STADT LANDSHUT				
Bauvorhaben	Schützenstraße			
Bezeichnung	Markierungsplan Fahrradstraße			
Sachbearbeiter	Stadler	Masstab	Datum	Plan Nr.
Gezeichnet	Daffner	1:250	09.10.2020	
Ergänzt				
Landshut,		BAUREFERAT -Tiefbauamt-

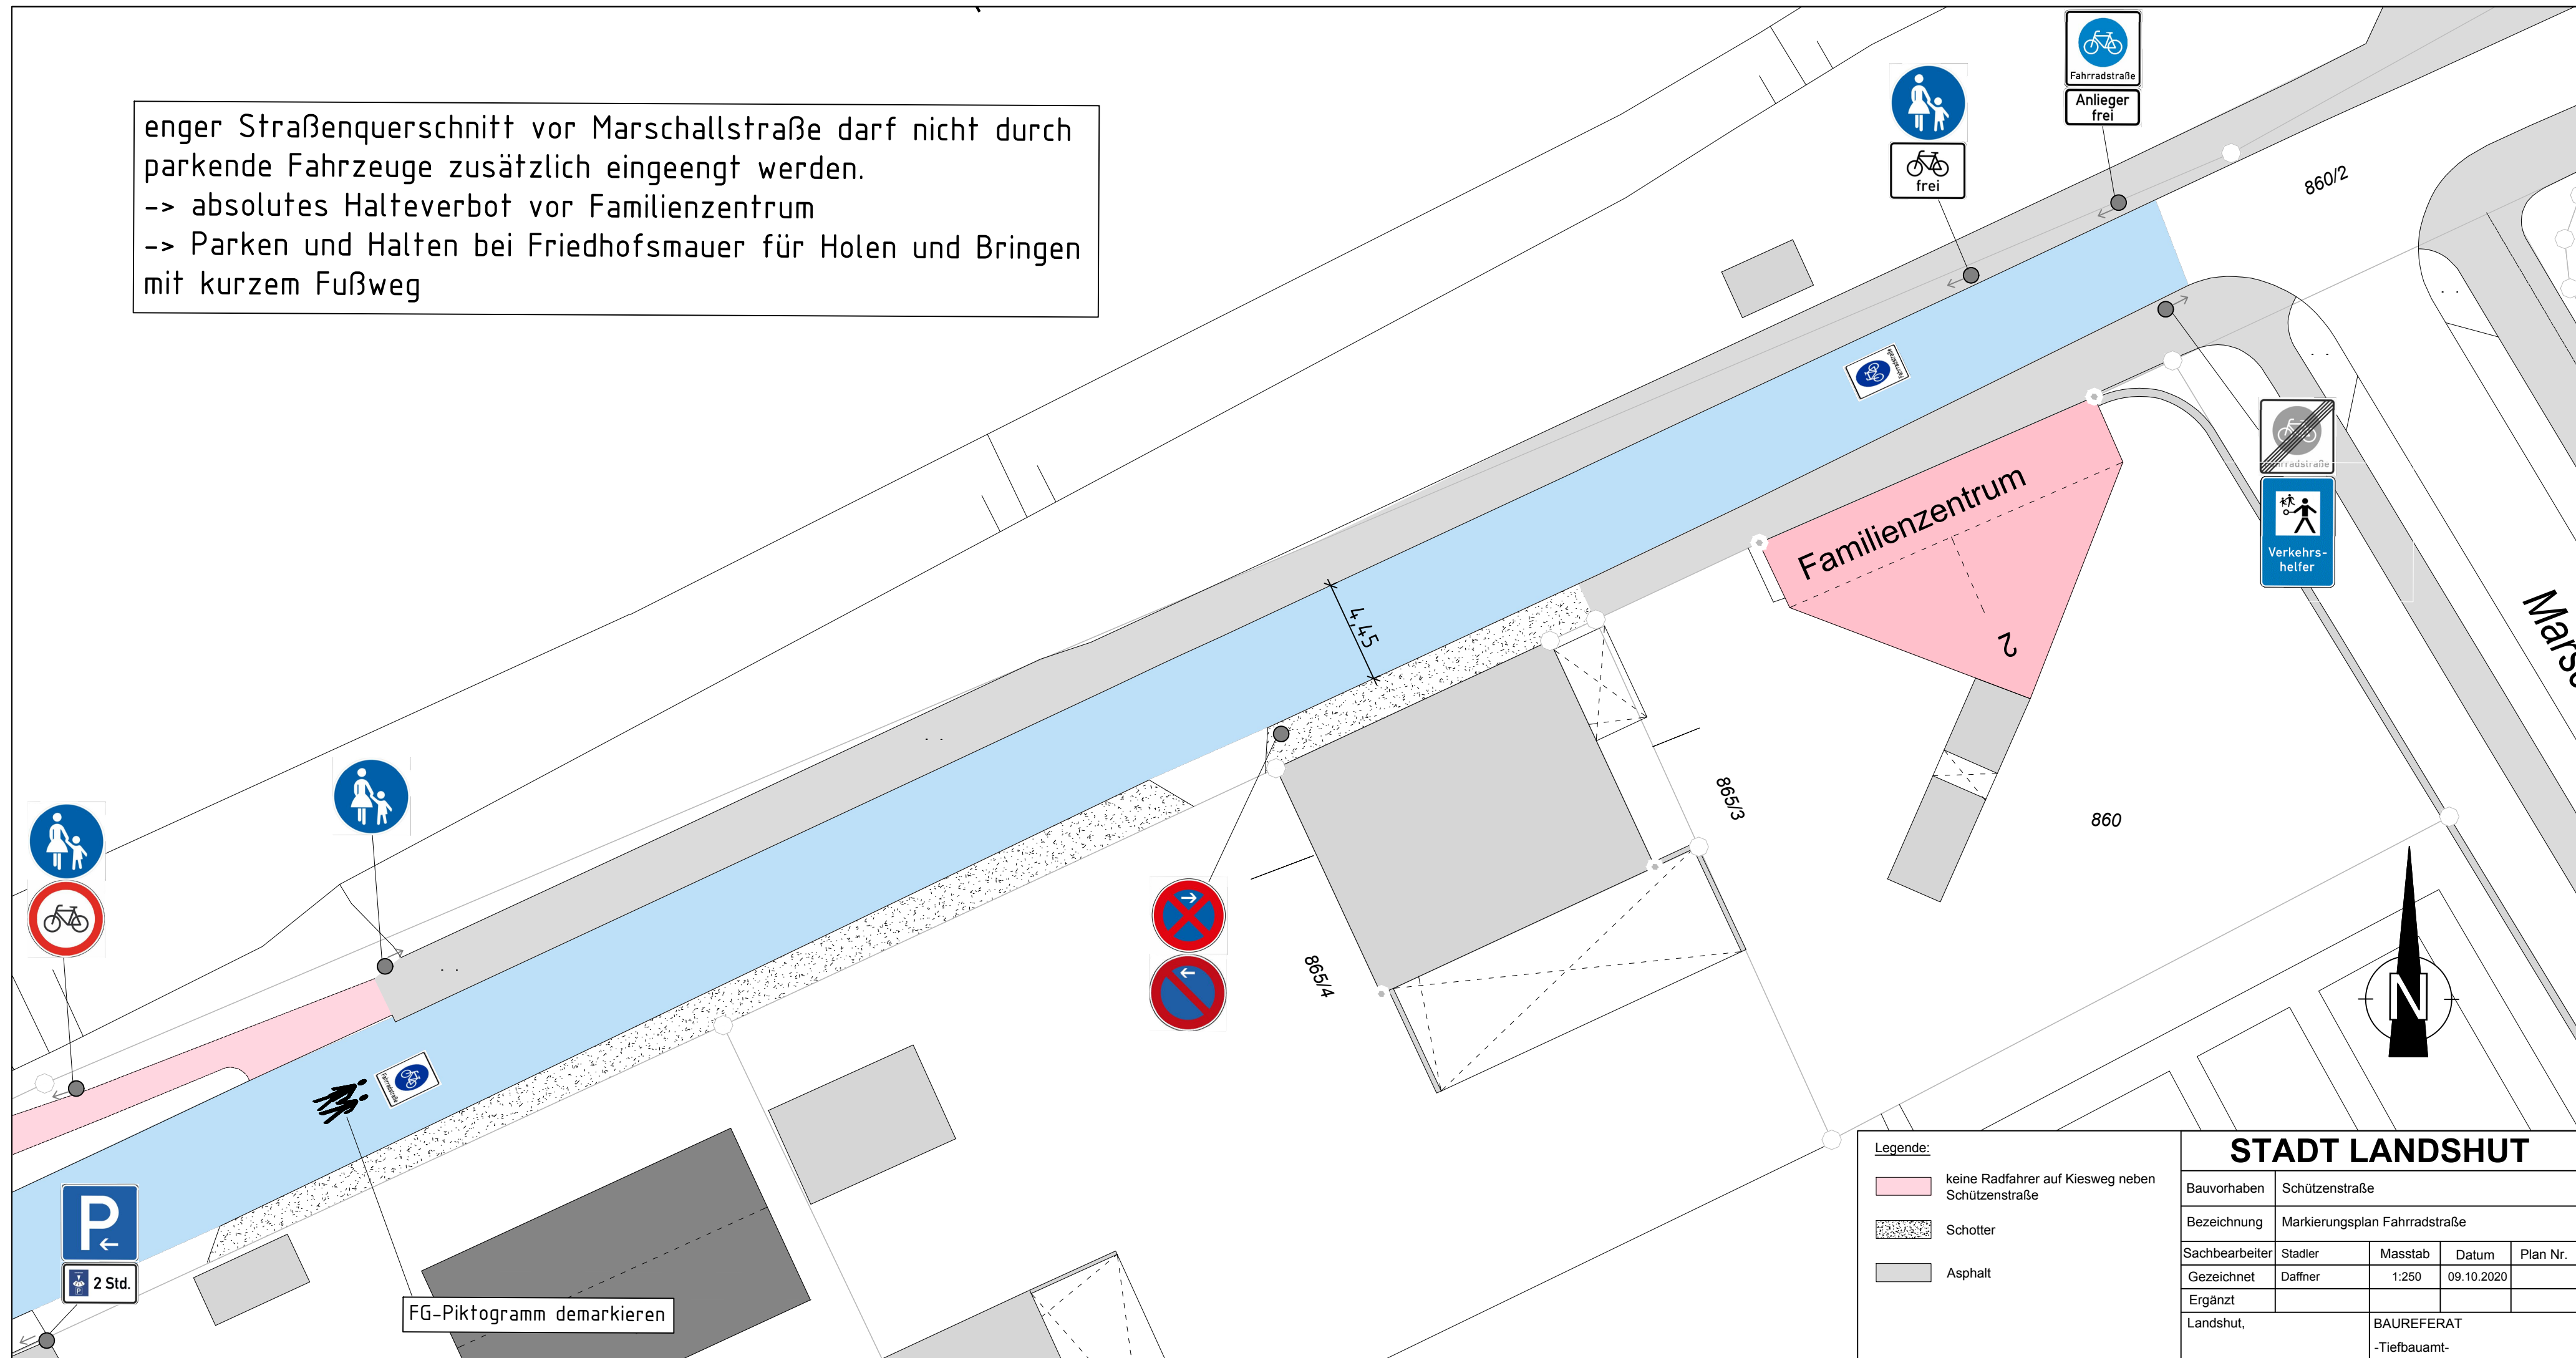
enger Straßenquerschnitt vor Marschallstraße darf nicht durch parkende Fahrzeuge zusätzlich eingeengt werden.

- > absolutes Halteverbot vor Familienzentrum
- > Parken und Halten bei Friedhofsmauer für Holen und Bringen mit kurzem Fußweg

keine Radfahrer auf Kiesweg neben Schützenstraße
